第74号議案 関係資料

北部大阪都市計画道路の変更（高槻市決定）について

1 都市計画案の内容（縦覧）

図（仮称）高槻駅高垣線の標準断面イメージ

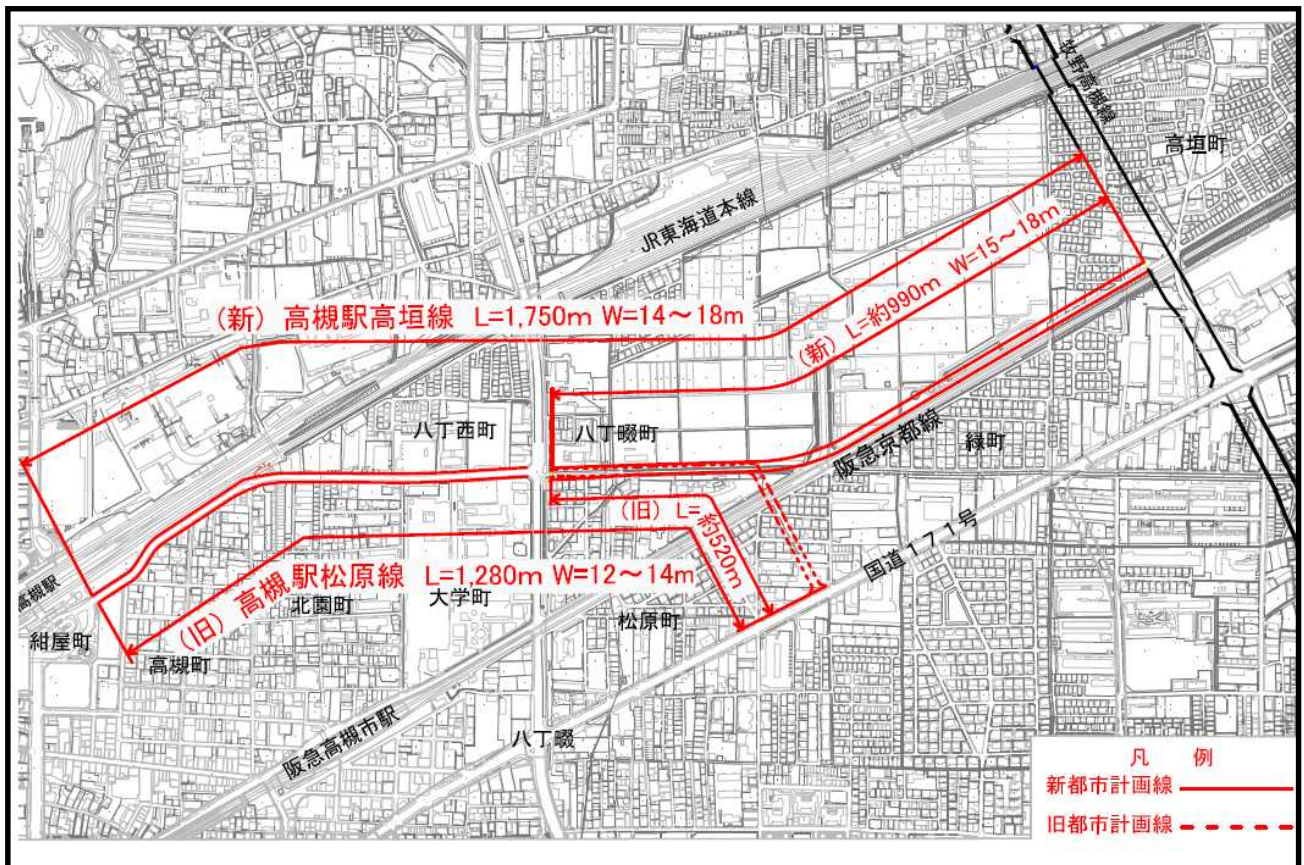
意見の要旨		市の回答・見解
道路幅員に関する意見		
1	現在の都市計画では、当該区間の道路幅員は12mであるが、なぜ、標準幅員を15mに変更するのか。	幅員は、高槻市道路法施行条例に基づき、高槻市地域防災計画を踏まえ、標準道路幅員を15mとするものです。また、八丁西町交差点付近は、これに右折レーンの3mを加えて18mとなります。
道路線形に関する意見		
2	なぜ、現在の都市計画道路のルートを変更するのか。	防災拠点となる安満遺跡公園の整備にあわせ、東西二方向からのアクセスを確保するとともに、市中心部の交通ネットワーク強化等を図るため、ルートを変更するものです。
3	八丁西町交差点の東側では、計画案より北側に府営住宅の用地があるのに、なぜ、もっと北側に道路線形を振るようには計画しないのか。	関西電力株式会社の鉄塔等の周辺建物の状況、経済性、事業スケジュールなどの事業の実現性、交通の安全性など、総合的に判断し、道路線形を計画しました。
都市計画変更の時期に関する意見		
4	平成22年に府営住宅建設の協議時点で、なぜ、将来の道路計画を考えて、建物位置を現在より北側にセットバックするように大阪府と協議しなかったのか。	当該敷地での府営住宅建設協議時点で、安満遺跡公園に関する具体的な計画がなかったため、都市計画道路の変更を行うに至らなかったものです。
都市計画手続きに関する意見		
5	都市計画の案は、もう決定したのか。	現在、本都市計画の案は、都市計画決定に向けて、必要な手続き等を進めている段階です。
6	今回の説明会で意見を言える機会は終わりか。	都市計画案の縦覧時に、意見書を提出することができます。
7	説明会での意見や提出した意見書は、どのように扱うのか。	頂いたご意見と意見に対する市の考え方を付して、都市計画審議会で審議して頂くこととなります。

意見の要旨	市の回答
1	当初聞いていた計画の幅員は15.5mで、家屋までは影響しなかった。18mとなると家屋まで削られる。元の幅員でよいのではないか。	幅員は、高槻市道路法施行条例に基づき、高槻市地域防災計画を踏まえ、標準道路幅員を15mとするものです。また、八丁西町交差点付近は、これに右折レーンの3mを加えて18mとなります。
2	歩道や自転車通行空間を含め、15mの道路を整備することだが、幅員の根拠は、15m必要なのか。	
3	全幅で15mの道路が必要なのか。	
4	都市計画道路のルートを変更する必要があるのか。現在の都市計画（高槻駅松原線）の整備を進めるべきでは。	防災拠点となる安満遺跡公園の整備にあわせ、東西二方向からのアクセスを確保するとともに、市中心部の交通ネットワーク強化等を図るため、ルートを変更するものです。
5	ルート変更を行い、高垣町まで伸ばせば国道171号のバイパス効果が低くなると思われる。それでも変更を行うのか。	
6	旧都市計画道路でも2方向からのアクセスとなるのではないか。	
7	今回変更となる路線の北側の府営住宅はできたばかりである。今回の計画が分かっていたのであれば、なぜ先に北側で用地を確保しなかったのか。無計画ではないか。	当該敷地での府営住宅建設協議時点で、安満遺跡公園に関する具体的な計画がなかったため、都市計画道路の変更を行うに至らなかったものです。
8	新たに整備された道路が抜け道になる恐れがある。具体的な交通量の推計はあるのか。	将来の自動車交通量は、1日あたり3,000台～4,000台と推計しています。
9	なぜ、高槻駅高垣線の全延長のうち、八丁西町交差点以東のみを幅員変更しているのか。	八丁西町交差点以西は、既に整備が完了していることから、今回は、未整備部分を計画しました。

意見の要旨	市の見解
1	道路幅員の変更は行わず、昭和44年に設定された幅員12mで設計を見直すこと。	幅員は、高槻市道路法施行条例に基づき、高槻市地域防災計画を踏まえ、標準道路幅員を15mとするものです。また、八丁西町交差点付近は、これに右折レーンの3mを加えて18mとなります。
2	部分的に最大幅15mを超えることなく計画すべきです。住民の立ち退きは「ありき」で高圧鉄塔の移動に躊躇があるのはおかしい。

図 八丁西町交差点付近の道路線形

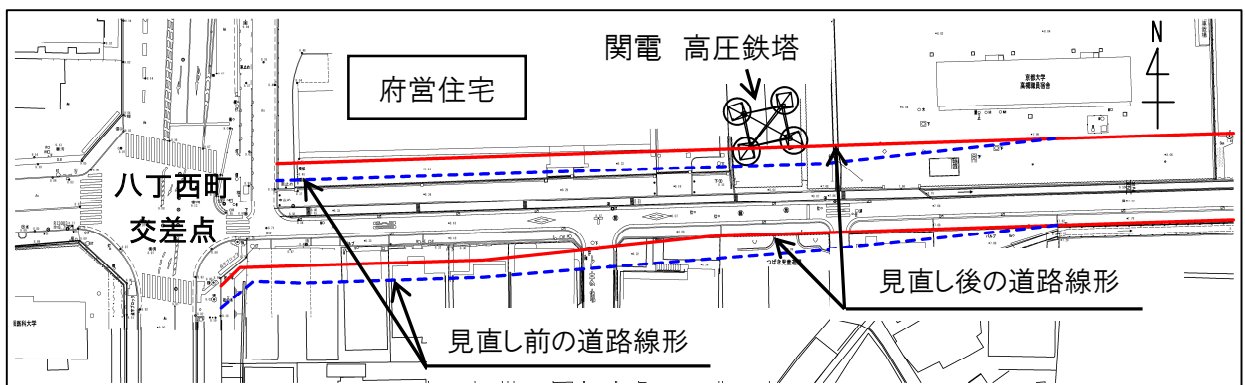
意見の要旨		市の回答・見解
道路幅員に関する意見		
1	現在の都市計画では、当該区間の道路幅員は12mであるが、なぜ、標準幅員を15mに変更するのか。	幅員は、高槻市道路法施行条例に基づき、高槻市地域防災計画を踏まえ、標準道路幅員を15mとするものです。また、八丁西町交差点付近は、これに右折レーンの3mを加えて18mとなります。
2	八丁西町交差点の東側に、なぜ、右折レーンが必要なのか。また、右折レーンの滞留長はどれくらいの長さか。	交差点での交通を円滑に処理するために、高槻市道路法施行条例に基づき、右折レーンを設置するものです。 また、右折レーンの長さは、交通量推計結果等から、30mとしています。
3	歩道幅員を3mに決定した根拠は何か。	国が定めている道路構造令を参酌して定めた高槻市道路法施行条例に基づき、歩道幅員を3mとしました。
4	公園へのアクセスとして北側の歩道、自転車通行空間は必要であると思うが、南側歩道、自転車通行空間の幅員は狭くできるのではないか。	安全性、快適性、バリアフリーはもとより、歩道、自転車通行空間の連続性や将来の様々な土地利用を考慮して、両側に同幅員の歩道、自転車通行空間が必要と判断しました。
道路線形に関する意見		
5	なぜ、現在の都市計画道路のルートを変更するのか。	防災拠点となる安満遺跡公園の整備にあわせ、東西二方向からのアクセスを確保するとともに、市中心部の交通ネットワーク強化等を図るため、ルートを変更するものです。
6	八丁西町交差点から高垣町までの全線に渡って北側拡幅で計画している根拠は何か。	現在の京大農場内道路と阪急電車の高架下付近については、複数の道路が変則的に交差しており交通安全上の課題があることから、農場内道路を東側に付け替えることとしました。その他の道路については、主道路に直角交差することで安全性を高めるため、経済性や事業実現性を考慮して、既設水路や阪急電鉄用地などを基準に北側（安満遺跡公園側）に拡幅するように道路線形を計画しました。
7	道路線形見直し後は、道路と府営住宅の最小離隔は約30cmと聞いているが、さらに北側に道路線形を振れないのか。	関西電力が鉄塔を撤去される方針を決定されたことから、交差点の安全性向上や経済性等の観点から、道路線形の変更を行いました。

8	道路線形見直し後は、道路と府営住宅の離隔が近いとため、もっと南側に道路線形を振れないのか。
